図面・計画書添付書

椙山女学園　星が丘キャンパス大学会館食堂リニューアル工事

鋼製建具施工図

三和シヤッター工業　㈱

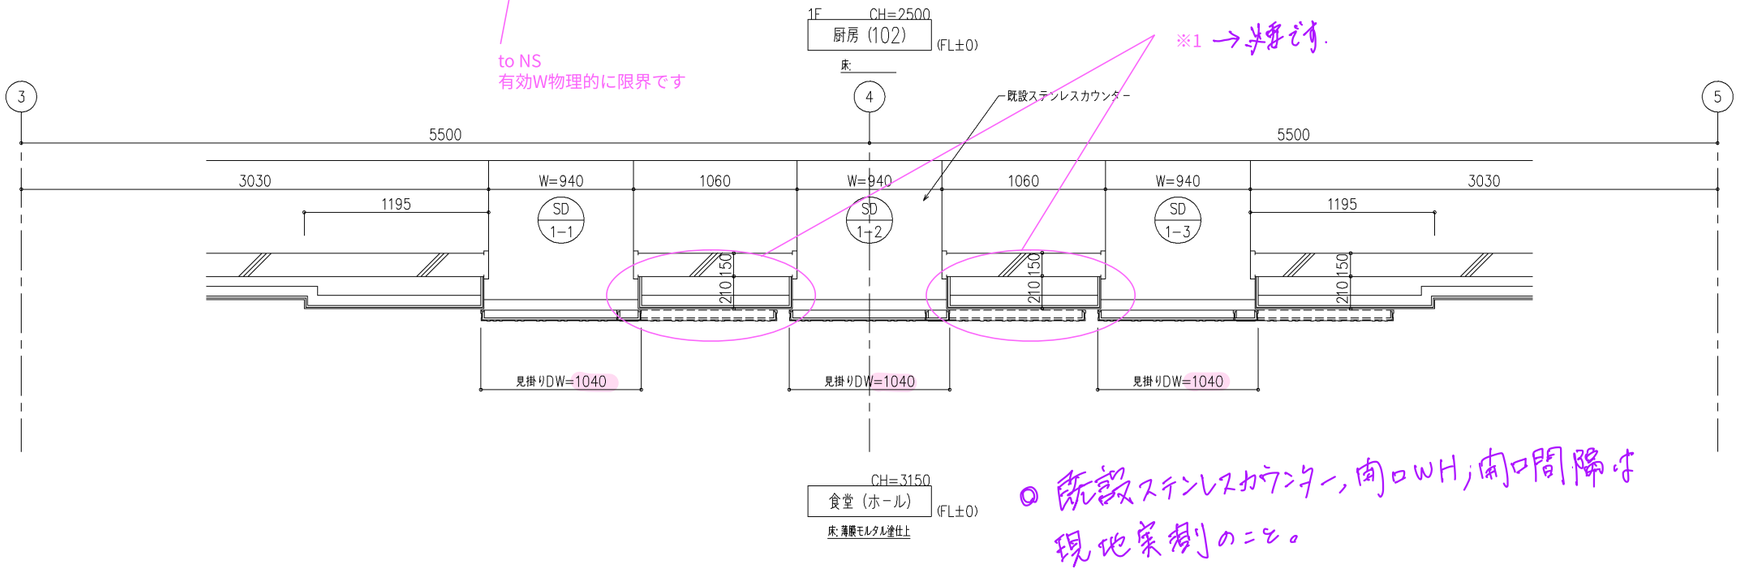
木のタテヨコ貼合寸、検討中。

反りませんか

もう少しW広げられないか？

手動で開放できますか？
吊り金物対応できますか？

貼物重量ご指示願います。
木パネルt12 ・・・9.6kg/m²
オーク材t9 ・・・6.8kg/m²
上記にて重量算出しております。

引手必要でしょうか。
部分詳細（設1－24）の小口手掛けより
引手なしとしております。

錠有無ご確認願います。
戸先フランス落しで作図しております。

to NS
有効W物理的に限界です

錠、フランス落し共不要

工事名 【R】椙山女学園星が丘キャンパス 大学会館食堂リニューアル工事		受領 年月日	設計 林 秀樹	営業 中部B営業一課 下賀 陸史	尺度 1/2, 1/20
設計監理 殿	施工 清水建設(株) 名古屋支店 殿		三和シヤッター工業株式会社 www.sanwa-ss.co.jp		図番 001
					設計番号 WND-0070375401-01

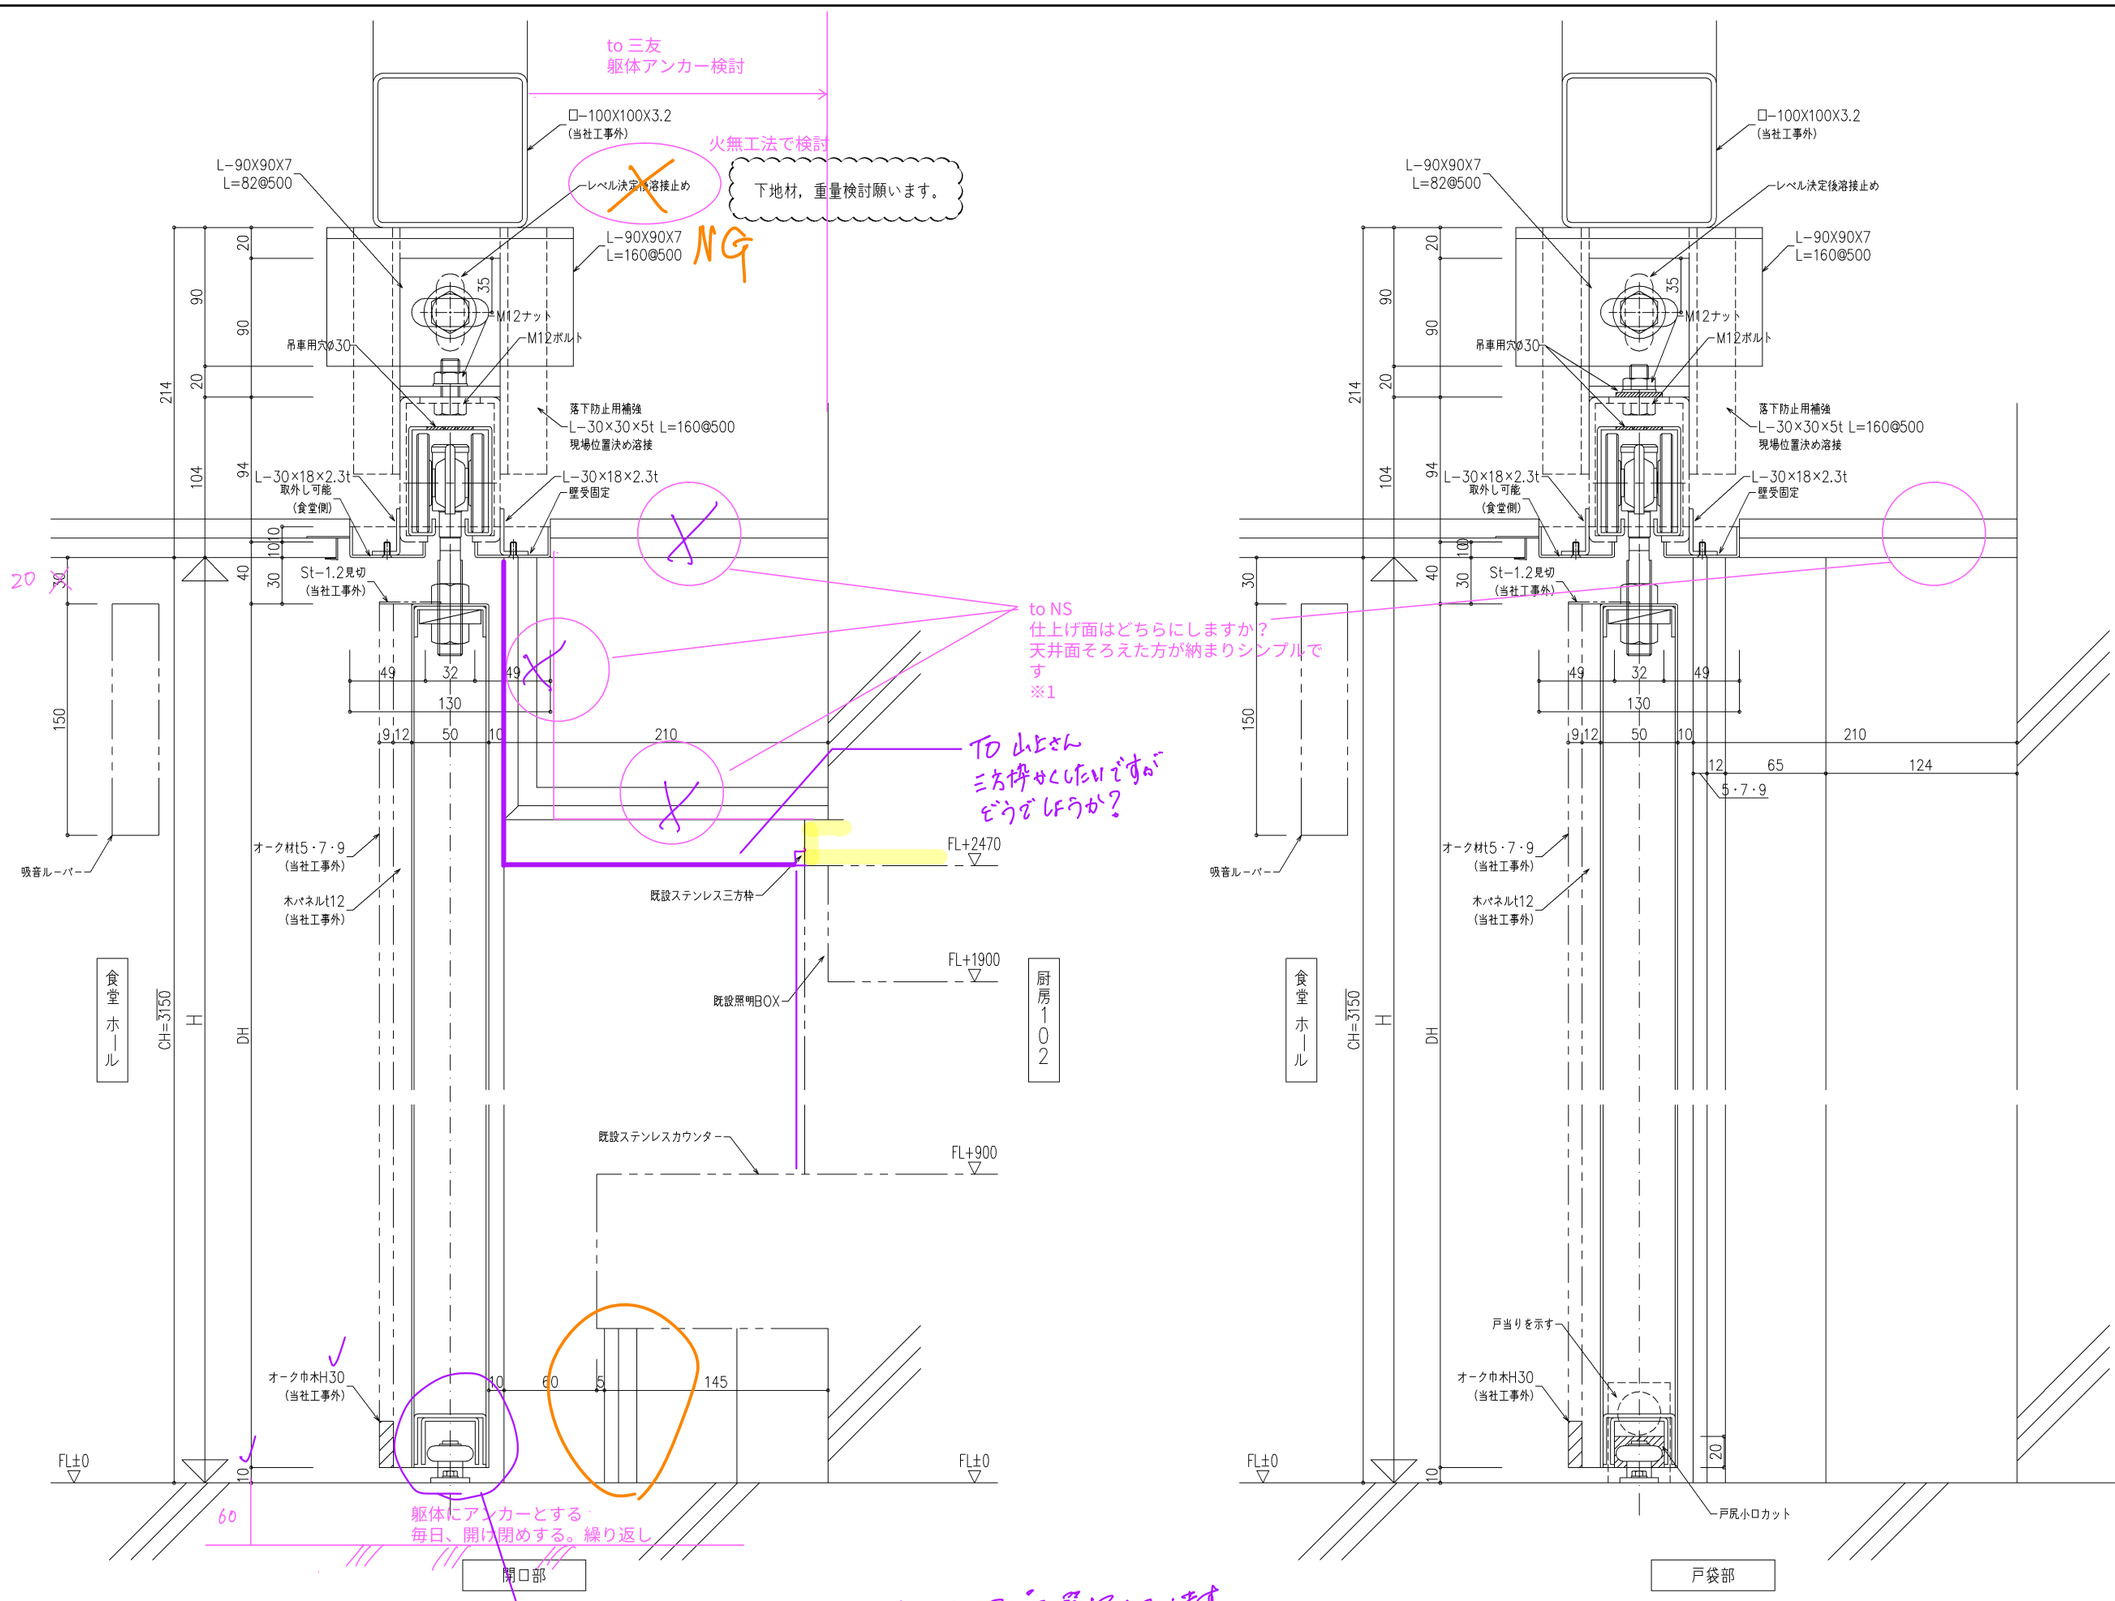
to NS
中間のこの出っ張りは必要でしょうか？
※1
↳ 必要です。
扉を閉めた時は
木の壁になる様にしたいです。

引残しを極力小さくできないか相談
（めん類カウンター利用時、じゃまにならない様）

扉を閉めても金物が
見えない仕様、スガツネ
フロアレール
参1−24参照
